VIABILITA' EXTRAURBANA INSERITA NEL PIANO URBANISTICO ATTUATIVO RIGUARDANTE LA RICONVERSIONE E RIQUALIFICAZIONE DELL'AMBITO D3/2, PER LA REALIZZAZIONE DI UN INTERVENTO DENOMINATO " AGRIVILLAGE GUSTALIA VENEZIA MUSILE". OPERE DI URBANIZZAZIONE, OPERE IN PEREQUAZIONE, OPERE FUORI AMBITO.
COLLEGAMENTO TRA SS 14 E SS14 VAR

STUDIO DI IMPATTO AMBIENTALE - Integrazione alla documentazione previsionale di impatto acustico secondo quanto evidenziato dalla Città Metropolitana di Venezia - Servizio Ambiente (Commissione VIA), con nota del 28 novembre 2016

RICHIESTA DI INTEGRAZIONE ATTI

Planimetria nuova soluzione di progetto

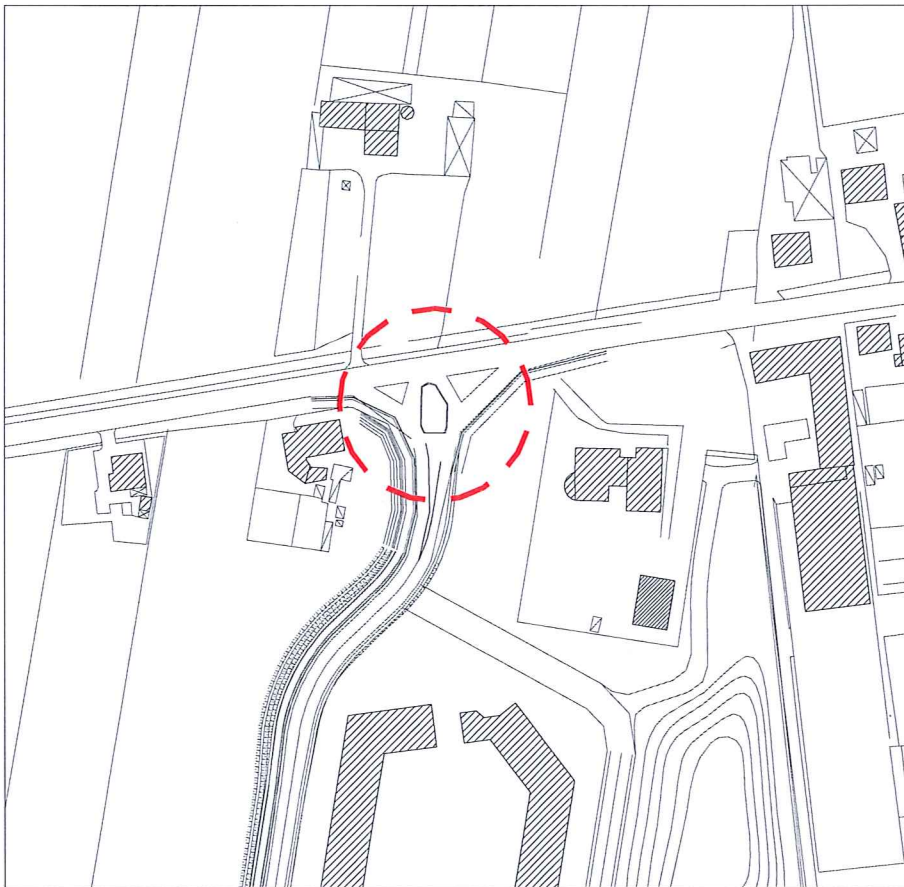
1. Sia fornita una stima previsionale dell'impatto acustico anche nella configurazione che prevede la soluzione a trivio di innesto nella SS14 Triestina".

Simulazione dello stato di progetto con nuova soluzione di viabilità a raso con trivio di innesto alla SS14 Triestina.

La nuova soluzione di progetto prevede al posto della prevista rotatoria sulla SS14 un innesto a Trivio con corsie di raccordo alla nuova viabilità.
